改善箇所説明図

塵芥車において、荷箱とダンプ機構を連結するブラケットの品質評価が不適切なため、締結部の強度が不足しているものがある。そのため、荷箱を最大に上げた時の衝撃により締結部に想定以上の応力がかかることで、固定用のボルトが折損し、最悪の場合、荷箱とダンプ機構が分離し、荷箱が後転するおそれがある。

【改善対象部位詳細】

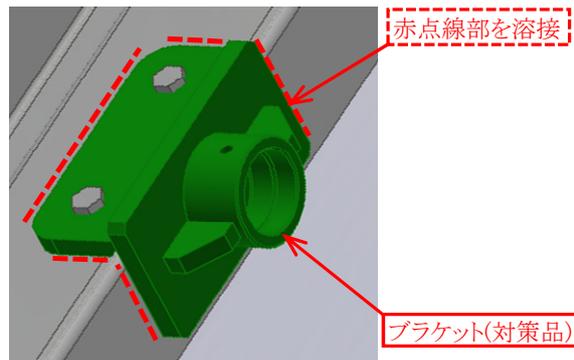
【現状】ブラケット固定:ボルト2本

【改善後】ブラケット固定:溶接+ボルト2本

全車両、荷箱とダンプ機構を連結するブラケットをボルト固定方式から溶接固定方式に変更した対策品に交換する。
合わせて、安全対策のため、荷箱とサブフレームを繋ぐワイヤを対策品に交換する。
